審議結果報告書

審査報告書

[販 売 名] : SpaceOAR システム

[申 請 者] : Augmenix, Inc.

図 6 前立腺-直腸距離測定位置

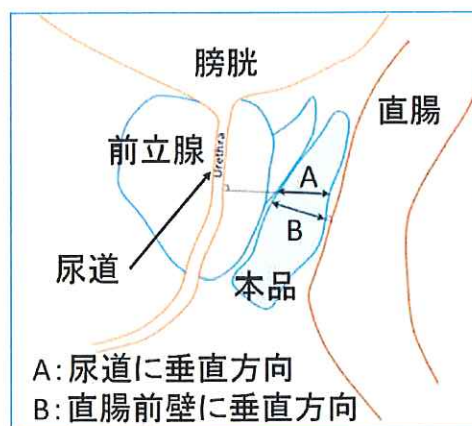
4 体の男性骨盤部の Cadaver 標本を用いて前立腺と直腸との間のスペース作成が評価された。経直腸超音波検査（transrectal ultrasonography。以下「TRUS」という。）誘導下で 18G の注射針を用い、2 体の Cadaver（標本 1 及び 4）には 50%濃度のデュラシールを 20 mL、別の 2 体（標本 2 及び 3）には I-Zip をそれぞれ 14 mL と 15 mL ずつ各標本の前立腺と直腸との間に注入した。その結果、4 体全てにおいてスペースを作成できることが示された（表 4）。

図 7 Cadaver 標本におけるゲル注入前後の IMRT 治療計画による標的及び直腸の DVH

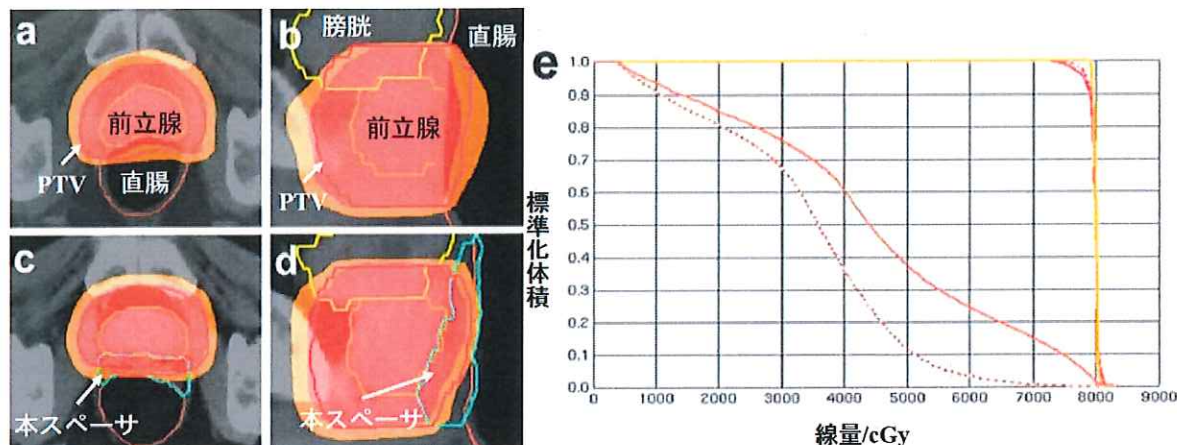
50%濃度のデュラシール 20 mL を注入した 2 体の Cadaver 標本を用いて、ゲルの注入前後で 70 Gy 以上の放射線が照射される直腸の体積率（以下「rV70」という。）の変化が評価された。ゲル注入前後に撮影した各標本の CT 画像を用いて、強度変調放射線治療（intensity-modulated radiation therapy。以下「IMRT」という。）の治療計画を作成した。線量分布と線量体積ヒストグラム（dose-volume histogram。以下「DVH」という。）の 1 例を図 7 に示す。ゲルの注入前（図 7 a, b）には、70 Gy 線量領域（橙色の領域）が直腸前壁（茶色の輪郭の

内側)の大部分と重複していた。一方、ゲルの注入後では、70 Gy 線量領域と重なる直腸前壁の領域が減少し(図 7c, d)、rV70 は 14.9%から 0.5%に減少することが示された(図 7e)。

図 12 前立腺容積別の前立腺と直腸との間の距離（左）及び rV70 減少率（右）

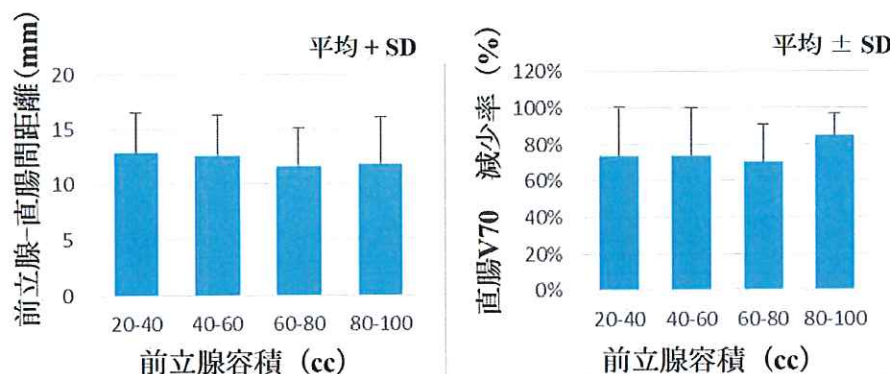
申請者は、本品の海外臨床試験成績の本邦への外挿性について以下のように説明した。本邦において、本品の海外臨床試験の対象患者と類似した前立腺がんのステージの患者 170 名の平均前立腺容量は 40.2 mL（範囲 13.8-87.9 mL）であった¹⁴。これに対して、海外臨床試験の対象患者における平均前立腺容量は 49.6 mL（範囲 23.6-91.6 mL）であった。海外臨床試験のデータを、前立腺の容積から分類し（前立腺容積 20-40 mL、40-60 mL、60-80 mL 及び 80-100 mL）、事後解析を実施した（図 12）。前立腺と直腸との間の距離及び rV70 の減少率は、前立腺容積に依存しないことが示された。

総合機構は、本品の海外臨床試験成績の本邦への外挿性について、以下のように判断した。

前立腺と直腸との間の距離は体格差によらず個人の身体的特徴によって異なる。海外臨床試験における本スぺーサ注入前の前立腺と直腸の間の距離は $1.6 \text{ mm} \pm 2.2 \text{ mm}$ であったのに対して、日本人における前立腺と直腸の間の距離は $2.0 \text{ mm} \pm 0.7 \text{ mm}$ と報告されている¹⁵。したがって、前立腺と直腸との間の距離に国内外での差はないと推察される。また、海外臨床試験の結果から、本スぺーサが形成する前立腺と直腸との間の距離、 $rV70$ の減少率を解析し、これらが前立腺と直腸との間の距離及び前立腺の大きさに依存しないことが示された。当該試験では、注入量は前立腺の大きさによらず、本品 1 セットの使用であった。したがって、民族の違いが治療効果に影響を与えることはないとする申請者の説明は妥当と考える。また、前立腺がんの放射線治療の治療方針は、国内外のガイドラインで異ならず、本邦で使用可能な医療機器及びその機能について、海外での状況と差はない。以上から、海外臨床試験の結果を日本人集団に外挿することができると判断した。

図 13 本品と小線源療法の適用方法の図説

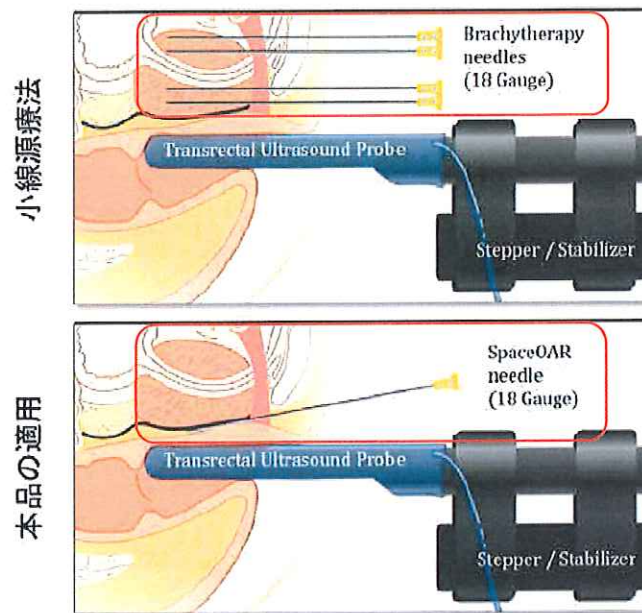
本スペーサは、前立腺と直腸（Denonvilliers 筋膜後方及び直腸固有筋膜前方）の間に TRUS ガイド下で経会陰的に注入される（図 13 下）。小線源療法も同様に、TRUS ガイド下で会陰部から前立腺内に針を刺し、線源を挿入する（図 13 上）。したがって、本スペーサの注入時に使用される機器、器具等は、小線源療法で用いられるものと同様であり、本スペーサの注入に係る操作も経会陰的アプローチ及び TRUS ガイド下で同様であることから新しい手法ではない。また、海外臨床試験では基準マーカを併用した IMRT が行われているが、本邦でも、一般的名称「植込み型病変識別マーカ」として承認された基準マーカを用いた IMRT が、前立腺がん患者の標準治療として行われている。
